仕様変更のご案内

HS9Z-H3TP 安全スイッチ用アクセサリ

HS3A 用 HS9Z-H3TP ターミナルプラグの形状変更をご案内いたします。

- ・HS9Z-H3TP ターミナルプラグ

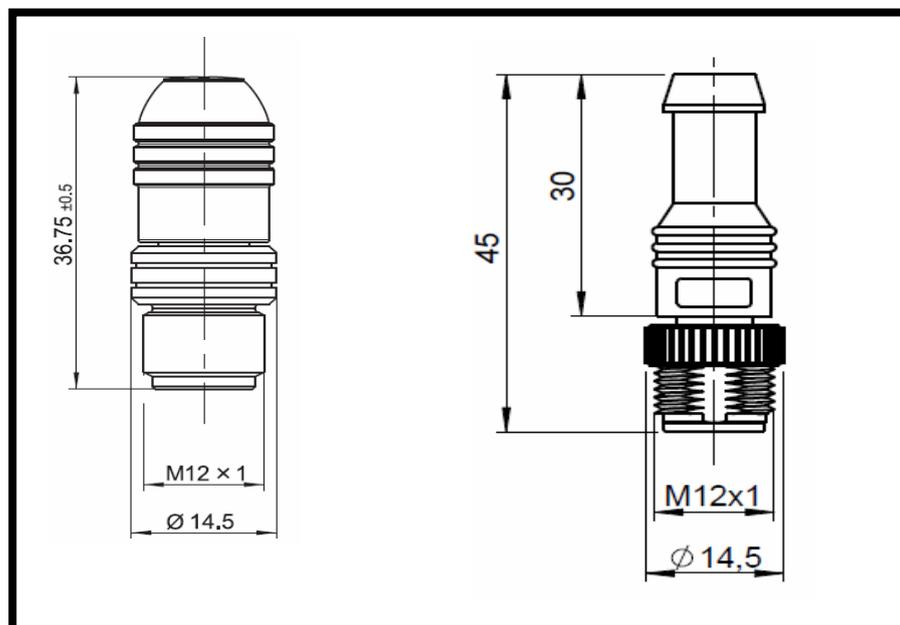
下図のように形状の変更を行います。

- ・全 長：36.75mm → 45mm
- ・保護構造：IP67 → IP68
